**СТАНОВИЩЕ**

Сдружение „За Земята – достъп до правосъдие“, със седалище в гр. София и адрес за кореспонденция: гр. София 1164, ул. „Кръстьо Сарафов“ № 24, телефон 02/943 11 23, представлявано от Ивайло Стефанов Попов и Генади Борисов Кондарев

**Относно:** Искане на „ТЕЦ Бобов дол“ ЕАД, с. Големо село, община Бобов дол, за издаване на ново комплексно разрешително /КР/

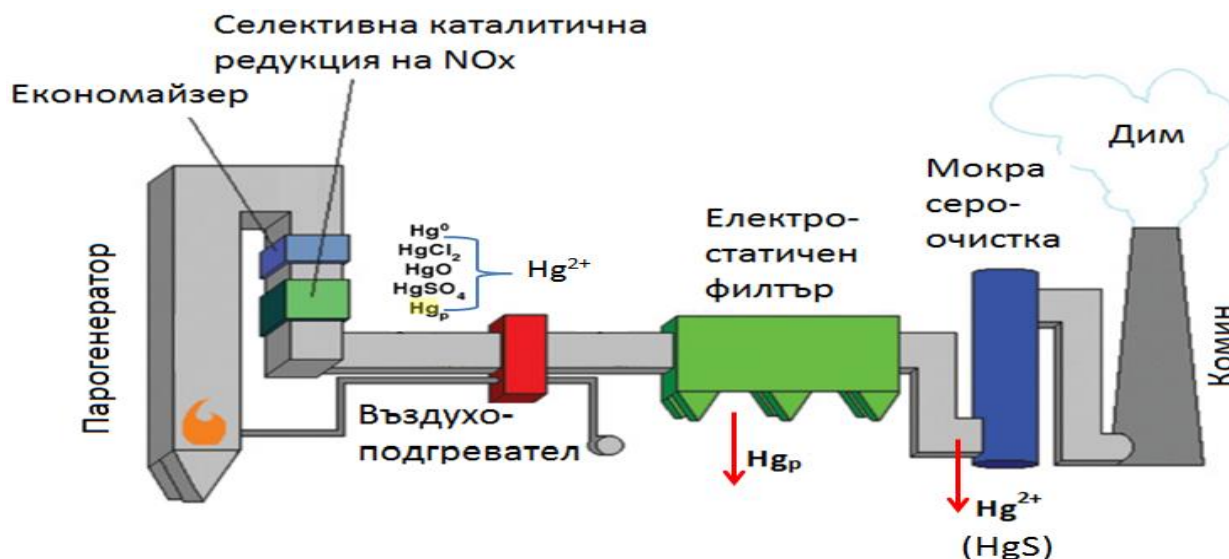
Видно от документацията, Операторът забавя значително изпълнението на предписанията на РИОС - Условие 9.2.10 от КР № 45-НЗ/2015 г., относно непрекъснатите измервания на ИУ №1:

В отговор на РИОСВ по подаден сигнал с вх. № С-30/29.05.2018 г. е представена справка за дебита на изходящите газове от ИУ №1 за 28.05.2018 г. и 29.05.2018 г., съгласно която са отчетени нулеви стойности за визирания от сигнала период.

Дават се обаче сведения, че Оператърът е инсталирал софтуерен продукт през м. май 2018 г. за визуализиране и проследяване на дебита на димните газове от ИУ №1, във връзка с предписание дадено от РИОСВ.

В отговора на сигнала на РИОСВ се отбелязва, че по данни на представители на дружеството, причина за отчетените нулеви стойности на 28 и 29 май 2018 г. е, че софтуерната програма е в период на пробни изпитвания, като предстои приемането ѝ с приемо-предавателен протокол с фирма „Ханиуел“ ООД, за което РИОСВ ще бъде уведомена писмено.

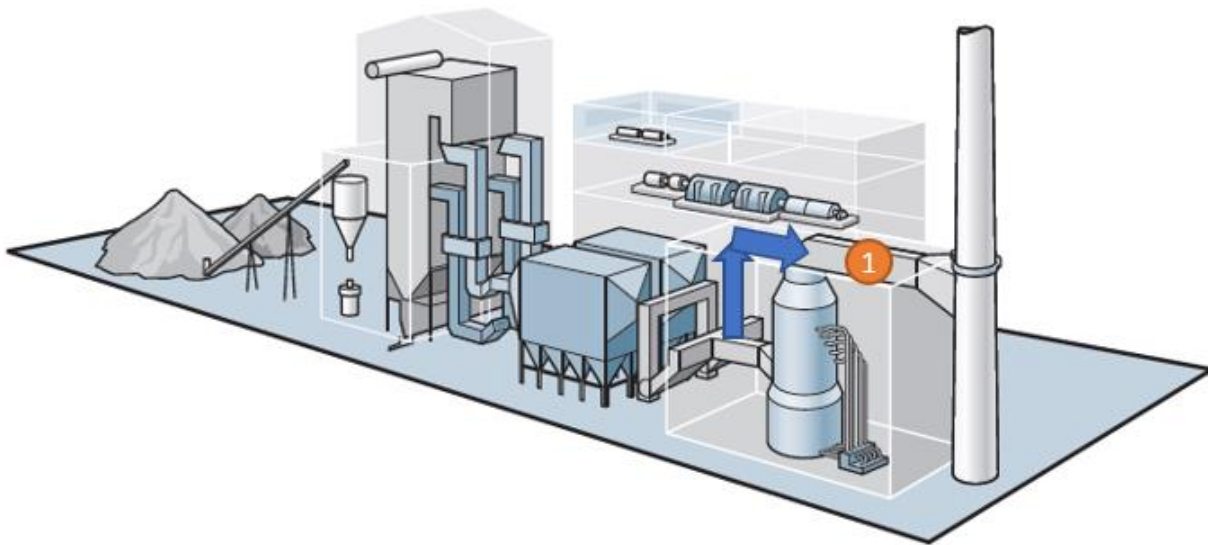
Друг основен проблем, който не е споменат, нито е предвиден, е необходимостта на въвеждане на регистратор за отчитане наличие на димен газ към байпасните комини извън периодите на пускане и спиране на горивната инсталация, както и при авария и спиране на СОИ.

Съгласно Наредбата за норми за допустими емисии на серен диоксид, азотни оксиди и прах, операторите на горивните инсталации трябва да спазват определените в издадените КР норми за допустими емисии. Инсталациите могат да изпускат димните газове през байпасните комини само в периодите на пускане и спиране (определени съгласно Решение за изпълнение на Комисията от 07.05.2012 г. относно определянето на периодите на пускане и спиране за целите на Директива 2010/75/ЕС относно емисиите от промишлеността на Европейската комисия), като в допълнение имат право на експлоатация от 120 /сто и двадесет/ часа без функциониращи пречиствателни съоръжения в рамките на всеки произволно избран период от 12 /дванадесет/ месеца.

Изпускането на димните газове през байпасните комини извън периодите на пускане и спиране и след изразходване на разрешените 120 часа е нарушение на изискването за спазване на НДЕ.

Считаме, че ограничаването на безнадзорното изпускане в атмосферата на димни газове през помощни /байпасните/ комини е от значение за прилагане и спазване на законовите норми и изисквания.

Фиг. 1 Газоход между вход и изход на СОИ за преходни режими.

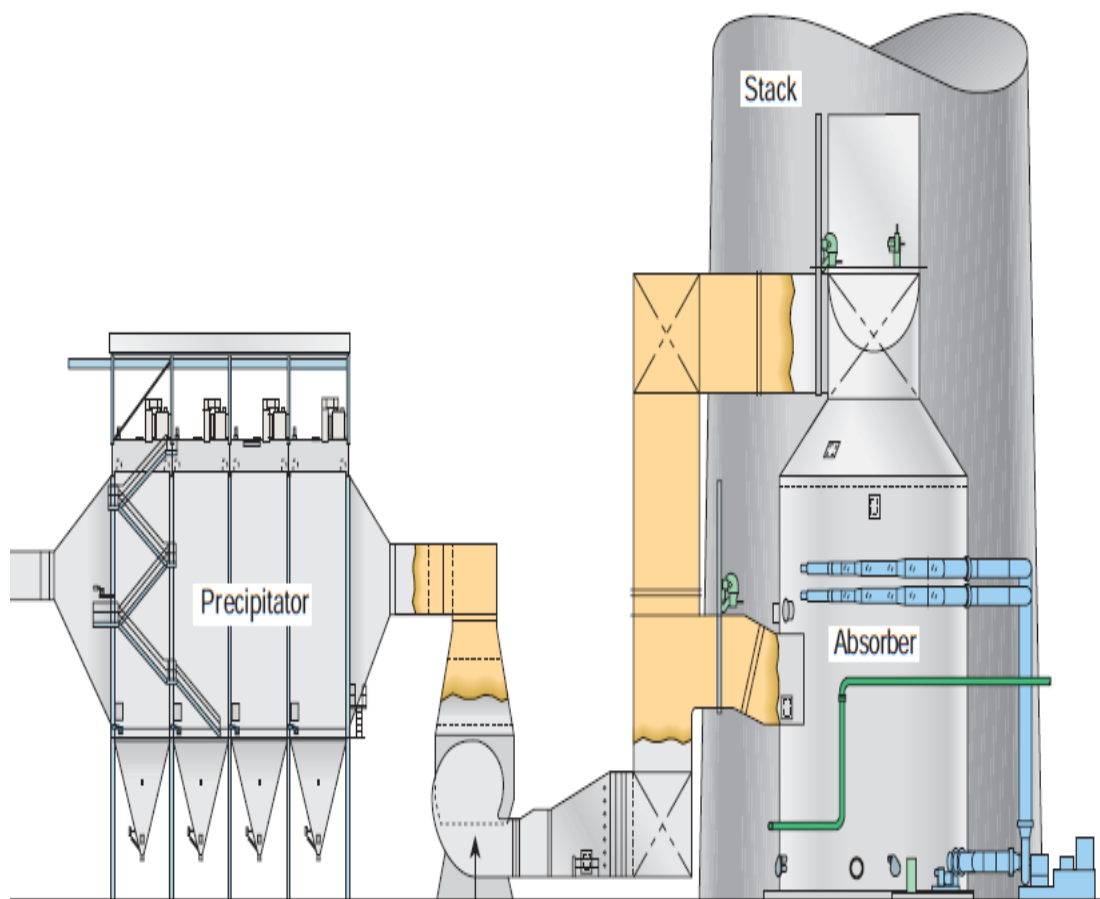
1) Изграждане на байпасна линия (газоход) от вход на СОИ до изход, която да се включва в газохода към комина преди съществуващата система за непрекъснат мониторинг, както е показано на Фиг.1.

Предвид горното, в проекта за преразглеждане на КР на „ТЕЦ Бобов дол“ ЕАД следва да се предвидят нови условия за използването на всички ИУ и инсталиране на устройство за измерване и документиране на обема на димните газове, отведени към тях, без пречистване през СОИ.
